**Detaljplan för Vasastaden 1:84 m fl
(Vanadisbadet) – svar på remiss från
stadsbyggnadskontoret****Förvaltningens förslag till beslut**

Stadsbyggnadskontoret har bjudit in till samråd om förslag till detaljplan för Vasastaden 1:84 (Vanadisbadet). Syftet är att bekräfta nuvarande användning av området för idrottsändamål (Vanadisbadet) och hotellverksamhet och tillgängliga dessa genom att överföra parkmark till kvartersmark och gatumark. Syftet är också att medge en ny entrébyggnad.

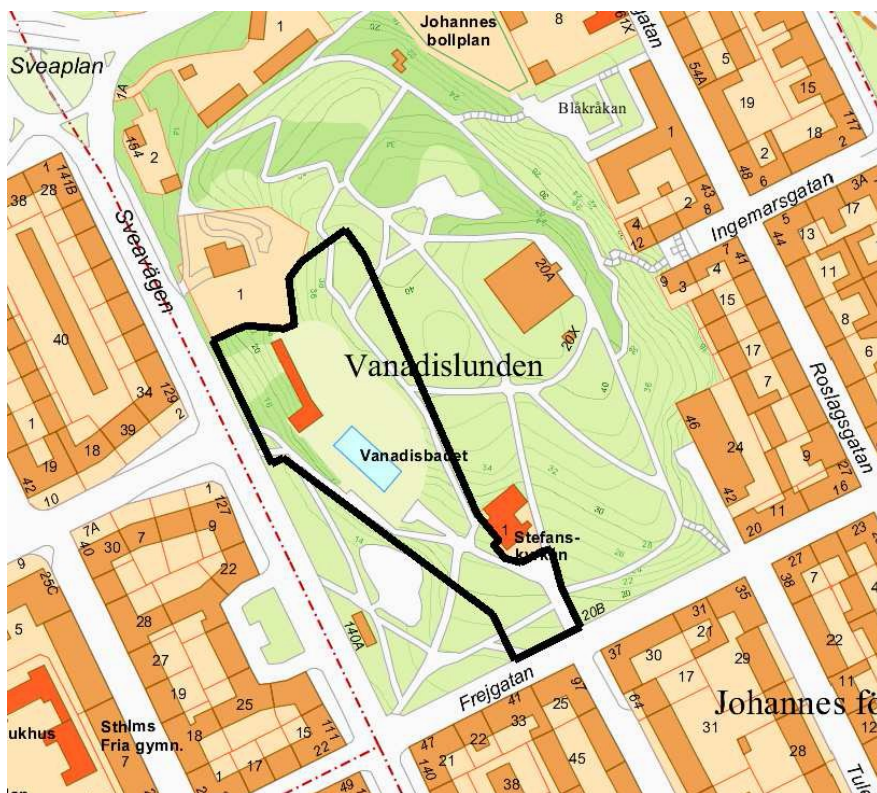
Avseende planområdets avgränsning mot Vanadislundens övre delar förordar förvaltningen alternativ ett. Detta innebär att staketet dras längre ner mot bergsbranten, vilket ger den bästa miljön både för badgäster och för parkens besökare.

Avseende planområdets avgränsning mot Vanadislundens övre delar förordar förvaltningen alternativ ett med följande motivering.

Vanadisbadet är placerat Vanadislunden, en av Stockholms karakteristiska bergsparker, anlagd i samband med utbyggnaden av Stockholms malmar i slutet av 1800-talet. Badet tillkom under sent 30-tal i samband med att Vanadislunden utökades mot Sveavägen/Frejgatan och anläggningen placerades mycket känsligt i ett före detta stenbrott. Anläggningen utformades på ett sätt som gjorde att den blev en del av parken och några höga staket fanns vid denna tid inte mellan badet och omgivningarna. Idag är situationen en annan och höga avgränsningar krävs för att skilja badet från parken, därmed har en del av anläggningens ursprungliga idé om en oas, naturligt insprängd i ett parkområde, gått förlorad. Badgäster som rör sig på ovansidan bergsbranten, så som planförslaget alternativ två förordar, skulle mötas av ett högt staket på ömse sidor, ett mot parken och ett mot bergsbranten, förvaltningen anser inte att detta blir en god miljö vare sig för badgästerna innanför staketet eller för parkens besökare på den andra sidan. Att dra ner staketet mot bergsbranten är således den bästa lösningen, det ger en friare utsikt över Vasastadens takåsar samt ett generösare parkrum.
